Modulo per la presentazione delle osservazioni per i piani/programmi/progetti sottoposti a procedimenti di valutazione ambientale di competenza statale

ID: Codice procedura (ID_VIP/ID_MATTM): 12691

“Progetto di un impianto eolico denominato "Pitigliano" ubicato nei comuni di Pitigliano (GR) e Sorano (GR) costituito da 20 (venti) aerogeneratori di potenza nominale 7,0 MW per un totale di 140,0 MW con relative opere connesse ed infrastrutture indispensabili”

TESTO DELLE OSSERVAZIONI

Immagine 1. Vincoli ex art. 136 del CBC dal PIT della Regione Toscana e zona approssimativa dove è progettato l'impianto industriale.

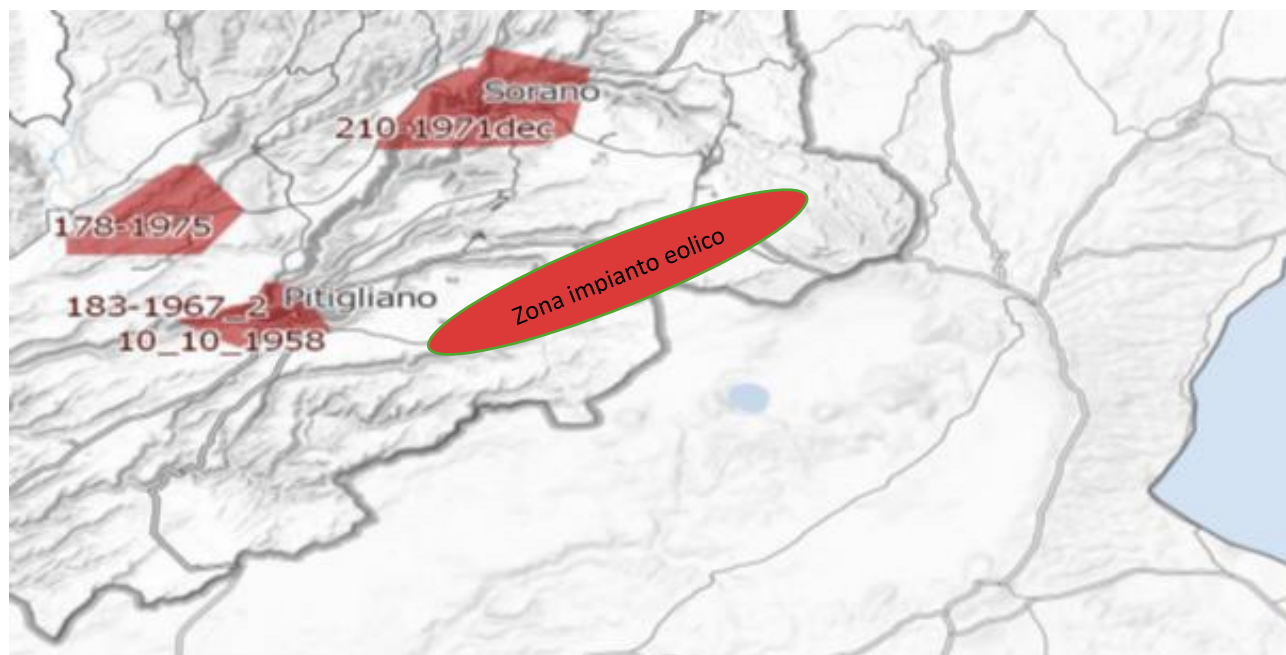
Al contrario di quanto sostiene la proponente, si evidenzia che l'impianto eolico industriale citato non solo ricadrebbe con tutti e 20 gli aerogeneratori all'interno delle fasce di rispetto di 3 km di due vincoli paesaggistici di notevole interesse pubblico esistenti nella Regione Lazio e con una parte di essi nel vincolo paesaggistico del Centro abitato di Sorano (GR) quindi in aree non idonee all'installazione di impianti di energia rinnovabile. Addirittura, alcuni aerogeneratori sarebbero ubicati a poche centinaia di metri dai perimetri dei due vincoli paesaggistici laziali ex art 136 del CBC. Ma la non idoneità dell'area non sarebbe certificata soltanto da questi vincoli paesaggistici ma anche dalle fasce di rispetto dei Beni della Parte seconda del CBC numerosi nel territorio interessato dal progetto dell'impianto eolico. Infatti la Proponente a pag 11 del SIA scrive: *"L'area interessata si trova all'esterno delle aree SIN individuate in Toscana e dista circa: 2,8 km dal centro abitato di Pitigliano, 2,7 km dal centro abitato di Onano, 2,8 km dal centro abitato di Latera"*. Quindi l'impianto come certifica la proponente potrebbe ricadere all'interno delle fasce di rispetto dei Centri Storici dei paesi citati e comunque li lambirebbe. Incompatibile sarebbe l'ubicazione di una parte del cavidotto che ricadrebbe nelle fasce di rispetto

del vincolo paesaggistico di notevole interesse pubblico del Centro Storico di Pitigliano. Considerando che le Regioni grazie al Decreto interministeriale nell'emanazione della legge sulle aree idonee e non idonee hanno la facoltà di estendere le fasce di rispetto dei Beni del CBC fino a 7 km per alcuni di essi non è da escludere che gli aerogeneratori del progetto eolico, essendo ancora in itinere, tra qualche mese si troverà ancora con ulteriori incompatibilità oltre alle numerose già esistenti. Questa possibilità di estensione delle fasce di rispetto fino a 7 km per i Beni del CBC da parte delle Regioni diventa particolarmente probabile per il Centro Storico di Pitigliano famoso nel mondo come dimostra anche il prestigioso riconoscimento insieme a Sovana e Sorano nell'elenco dei siti del World Monuments Found (WMF) prestigiosa istituzione con sede a New York che svolge un ruolo complementare a quello dell'Unesco. La stessa considerazione per il Centro storico di Pitigliano ovviamente vale sia per Sorano che per Sovana.

Inoltre, come sostiene la Proponente parte dell'impianto si verrebbe a trovare a 3,5 km dal centro abitato di Sorano. Infatti, tre degli aerogeneratori WTG 08, 09, 10 sono addirittura all'interno delle fasce di rispetto dei 3 km del suo vincolo paesaggistico di notevole interesse pubblico ex art 136 del CBC. Si evidenzia che così si crea

un'ulteriore incompatibilità con la tutela del Paesaggio.

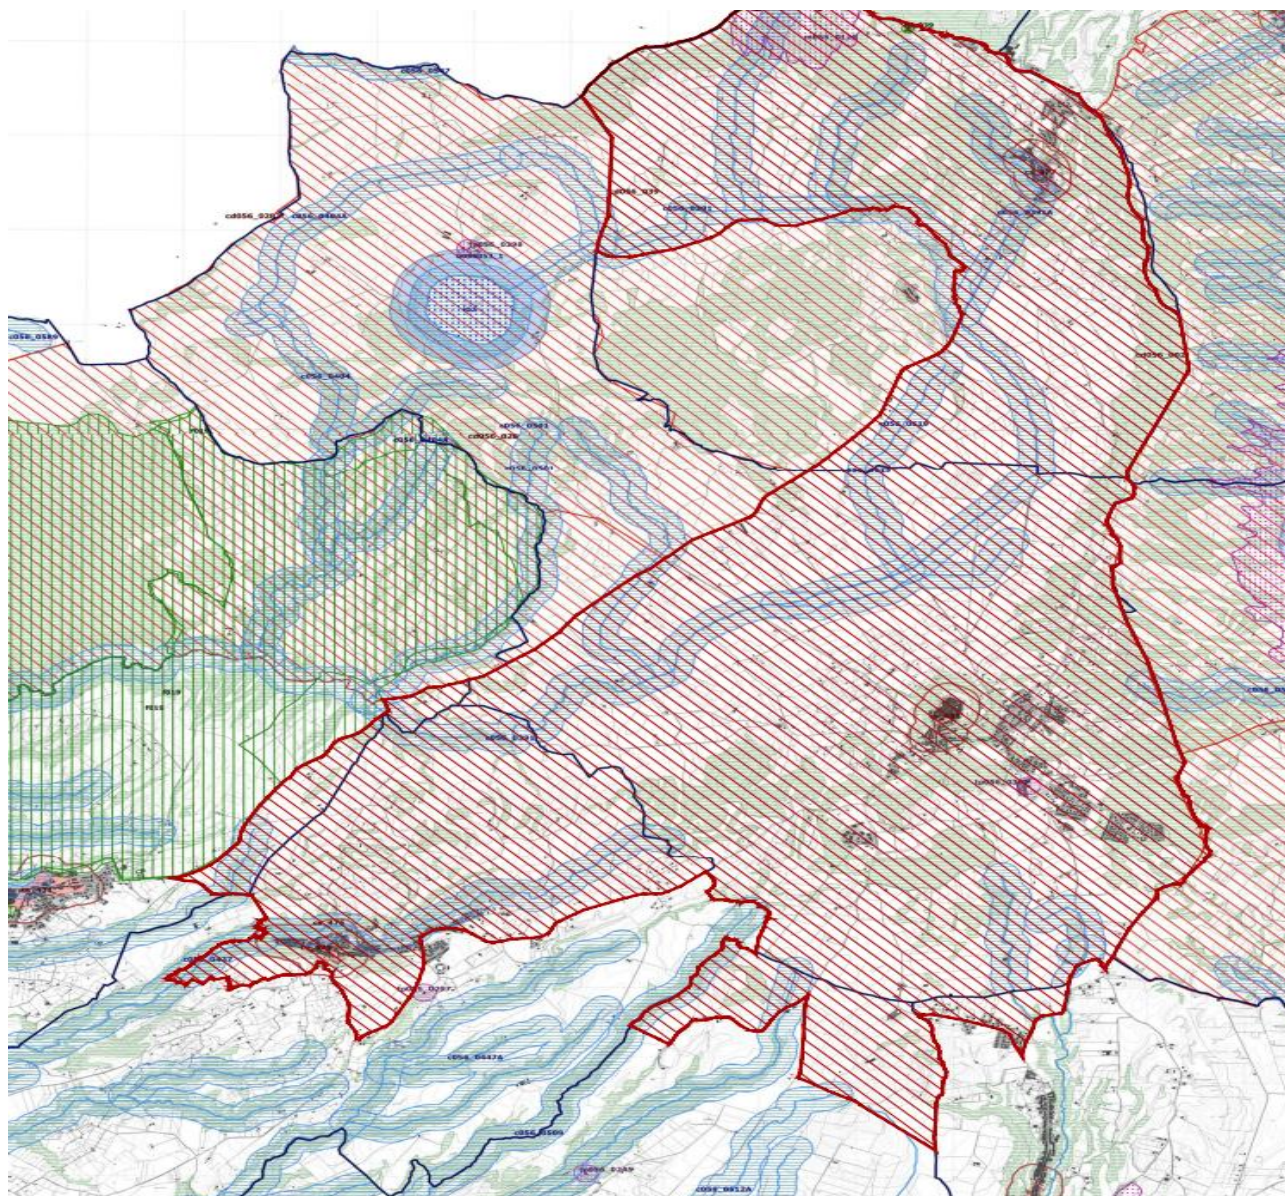
Come è illustrato nell'immagine si ribadisce che l'impianto industriale "Pitigliano" ricade completamente all'interno delle fasce di rispetto dei due vincoli di notevole

interesse pubblico e lambisce quelle di un terzo vincolo e quindi come affermato dal Consiglio di Stato nelle sentenze citate, l'impianto è insediato in area non idonea ai sensi dell'art. 20 comma 8 lettera c quater del D.Lgs. n. 199/2021 e ss.mm.ii al contrario di quanto sostiene la proponente.

Immagine 3. Cumulo di una parte di impianti eolici, fotovoltaici e geotermici industriali in progettazione ed esistenti intorno all'eolico industriale "Pitigliano".

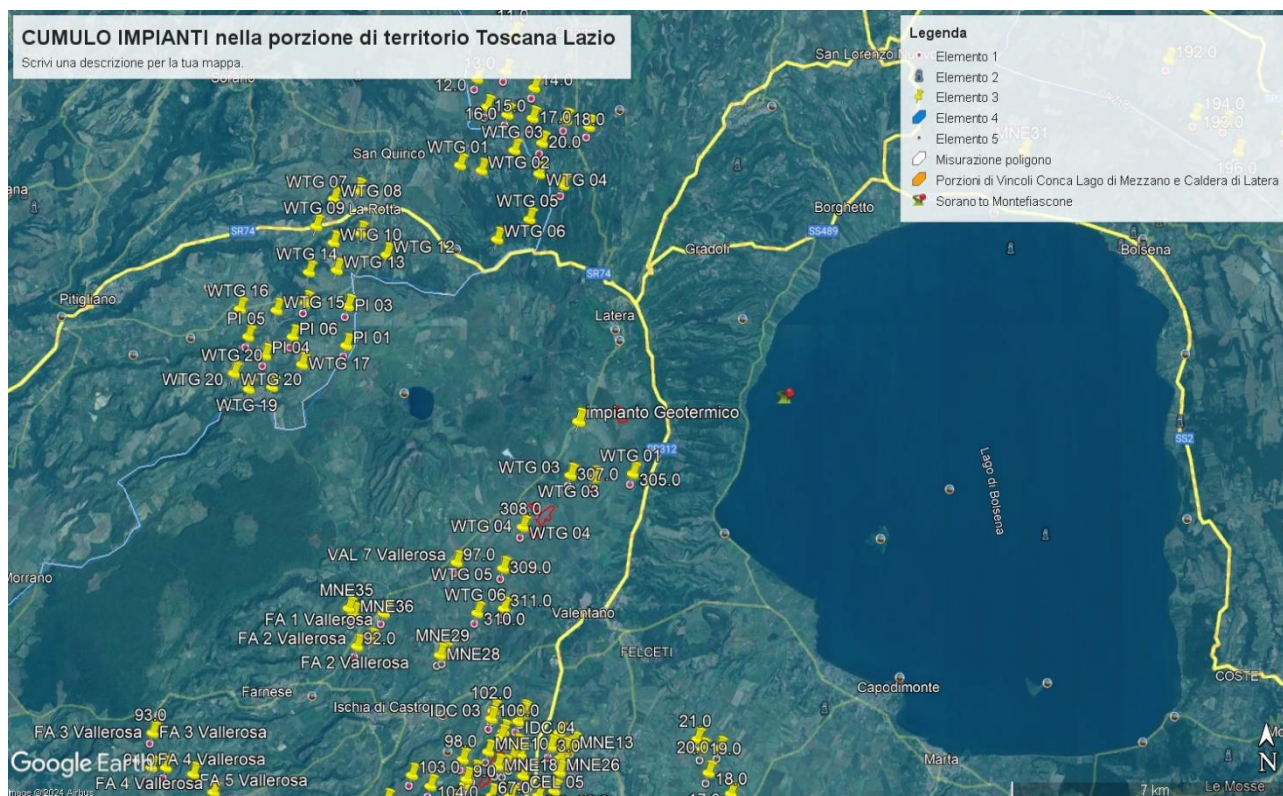
Culturali “*Ambito paesaggistico, geologico e geomorfologico dell’orlo della caldera di Latera ...*” Non vengono nemmeno citati gli impianti eolici in progetto al MASE, il “Rempillo” (6 aerogeneratori) e un altro in verifica amministrativa di 14 aerogeneratori e 72, 6 MW. Ad oggi nei territori di Pitigliano, Sorano e in quello limitrofo potenzialmente potrebbero essere insediati 40 aerogeneratori alti 200 metri e larghi 170. Ma la proponente non cita neanche altri impianti che creerebbero il cumulo e quindi maggiore impatto. Infatti, sul territorio della “Città del Tufo” (Sorano e Pitigliano) impatterebbero anche l’impianto eolico “Montarzo” di Onano con 13 aerogeneratori con le dimensioni ricordate, l’altro eolico industriale nel territorio di Valentano con sette aerogeneratori (stesse dimensioni), gli impianti di Farnese con un minieolico di 3 Torri alte 60 metri già installate in località Poggio del Crognolo e l’impianto eolico industriale “Vallerosa” (7 aerogeneratori alti 200 metri e larghi 158 metri) in procedura VIA presso la Regione Lazio. Inoltre, altri impianti del minieolico già presenti a Valentano, Cellere e Piansano e due progetti eolici industriali con le stesse dimensioni (200 m x 170 m) nel Comune di Ischia di Castro. La valutazione del cumulo non prende neanche in considerazione gli impianti industriali di fotovoltaico e agrivoltaico in progetto a Farnese, Valentano, Ischia di Castro, Cellere. L’impianto geotermico in procedura Via al MASE, progettato nella Caldera di Latera. Quindi è stata effettuata una valutazione del potenziale impatto cumulativo non veritiera a dispetto di quanto affermato dalla proponente che sostiene di aver preso in considerazione uno spazio di 10 km intorno al suo impianto per gli impatti che si creerebbero.

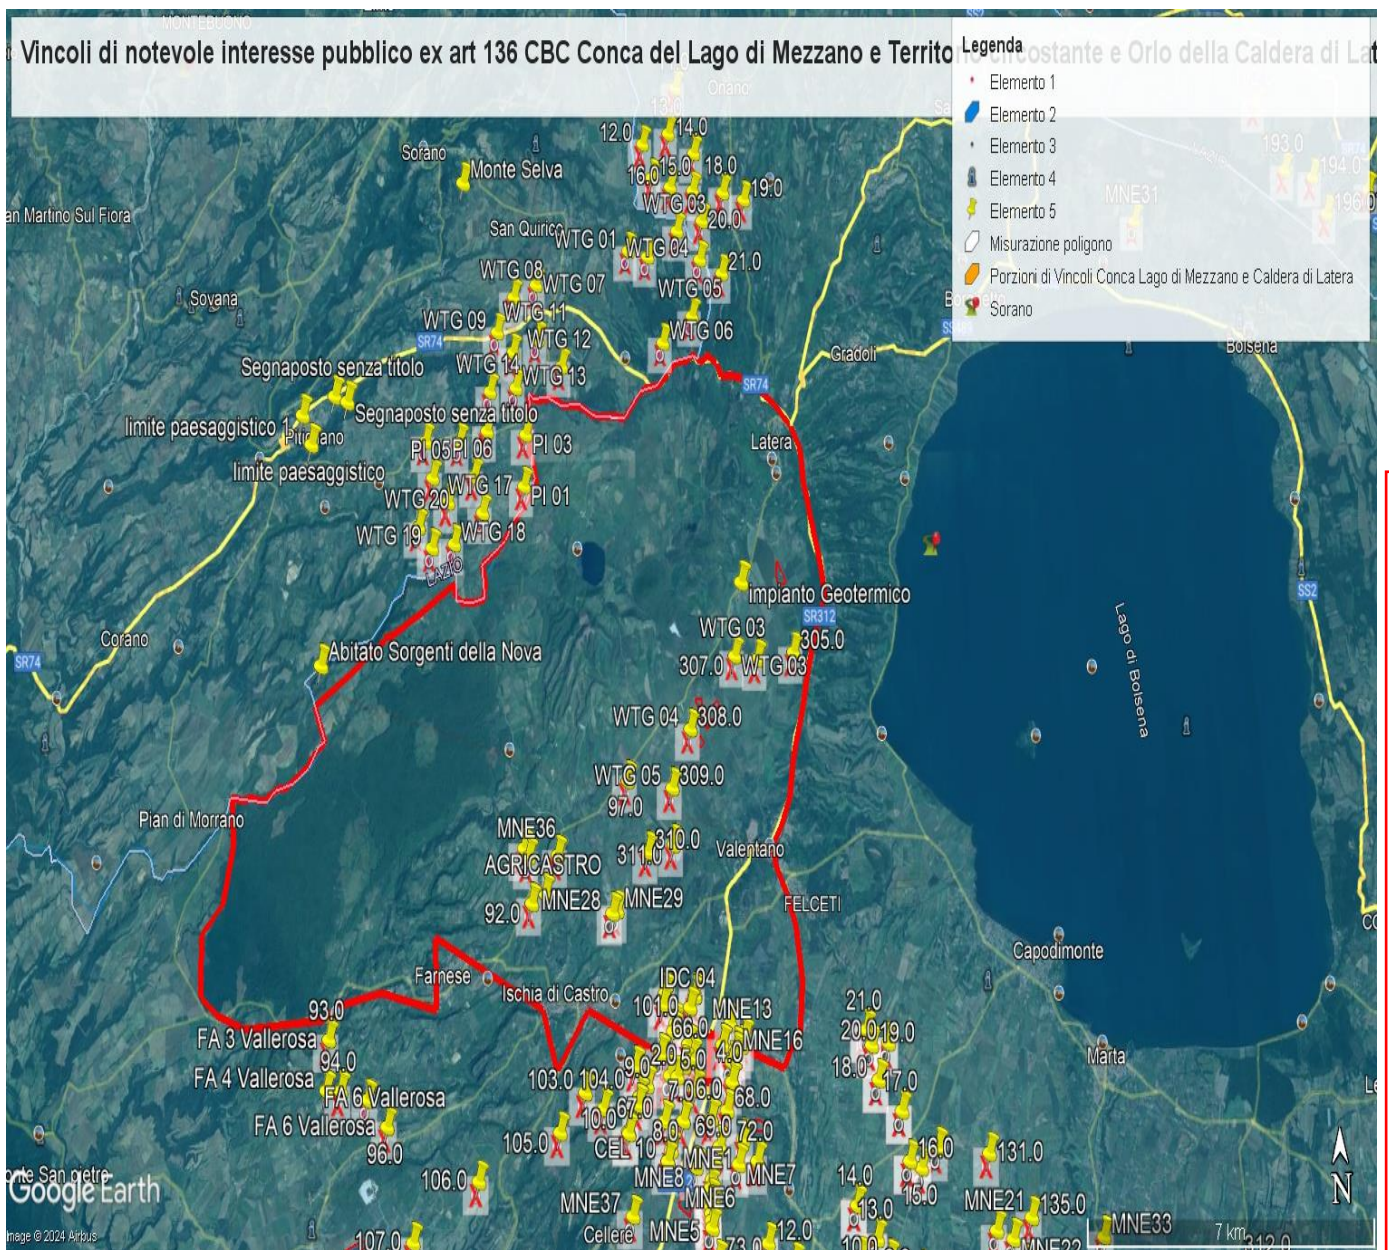
Il progetto è inteso essere realizzato in un'area caratterizzata da numerosi vincoli di carattere archeologico e non rispetta le dovute distanze da essi.

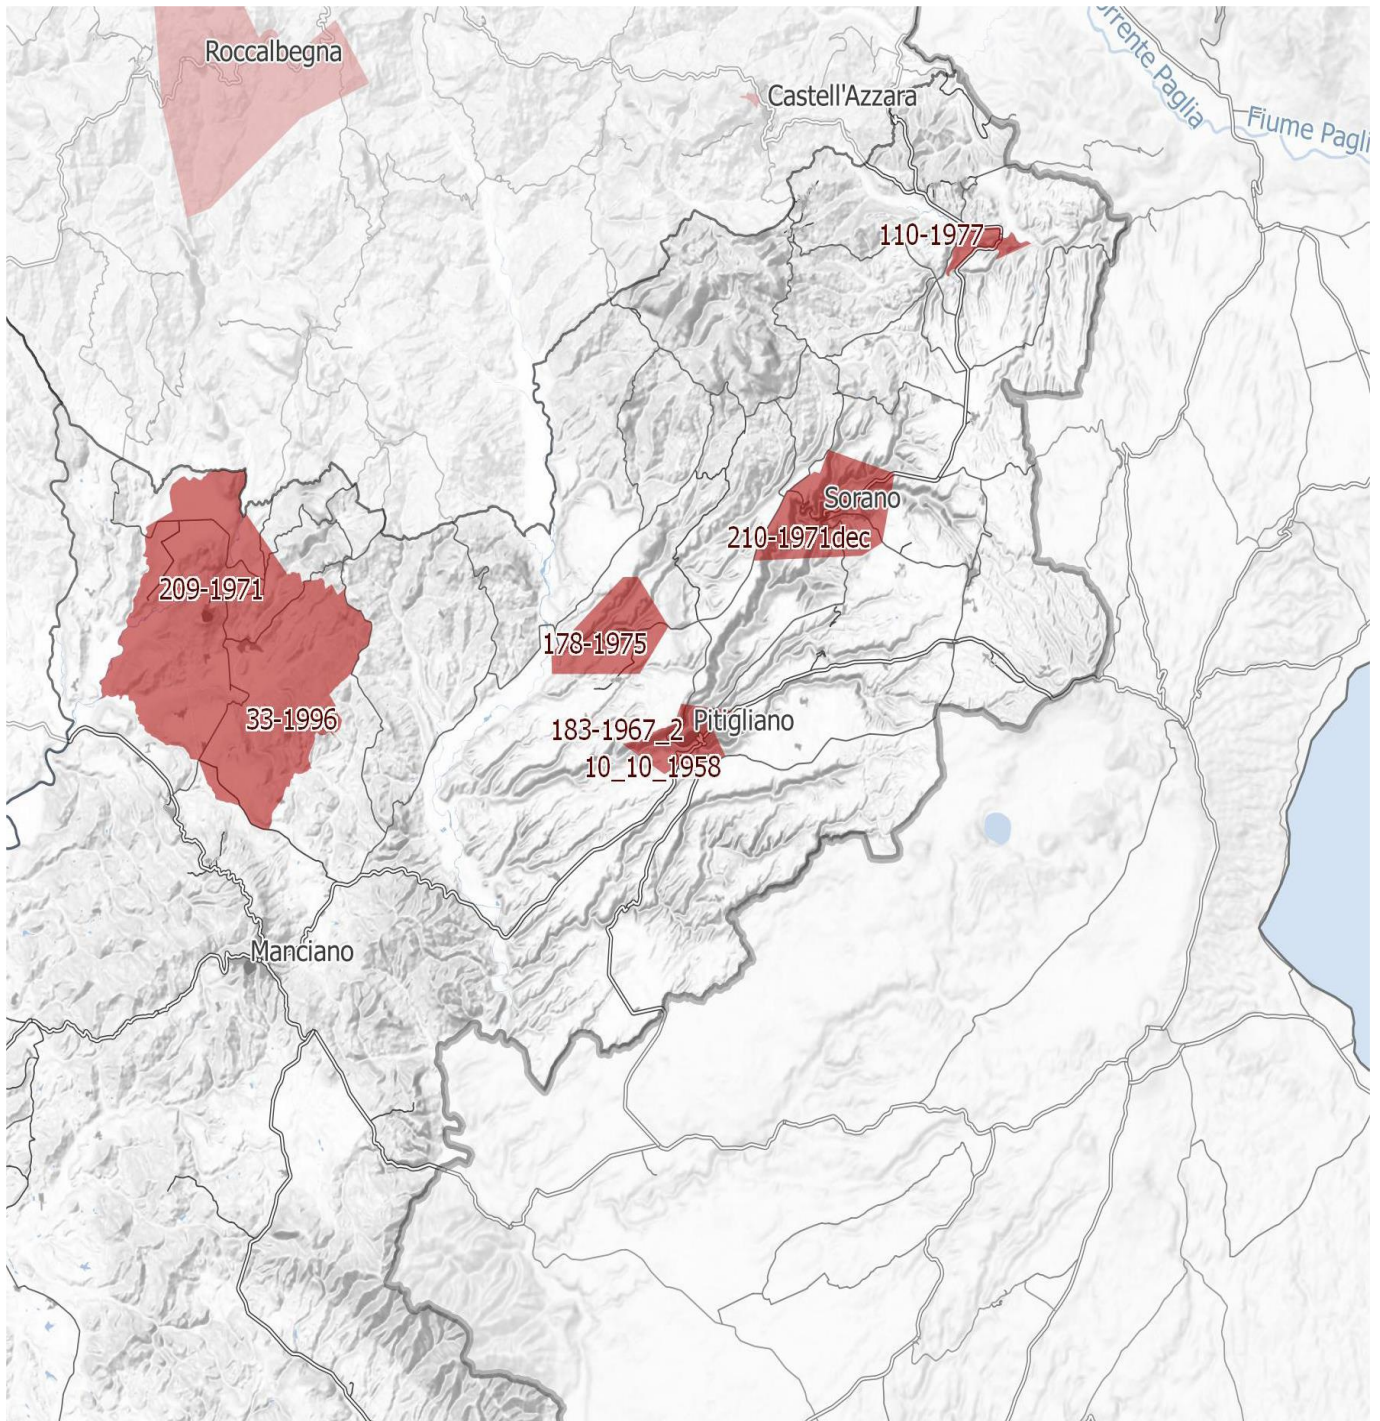
IMMAGINE n. 4 Si evidenzia che i tre aerogeneratori WTG 07, WTG 08 e WTG 09 impattano con il vincolo paesaggistico di notevole interesse pubblico del Centro Storico di Sorano. Il WTG 07 si troverebbe a 2828 m, WTG 08 2504 e WTG 09 2990. Il cavidotto dell'impianto invece impatta in buona parte del Vincolo paesaggistico ex art. 136 del CBC del Centro Storico di Pitigliano.
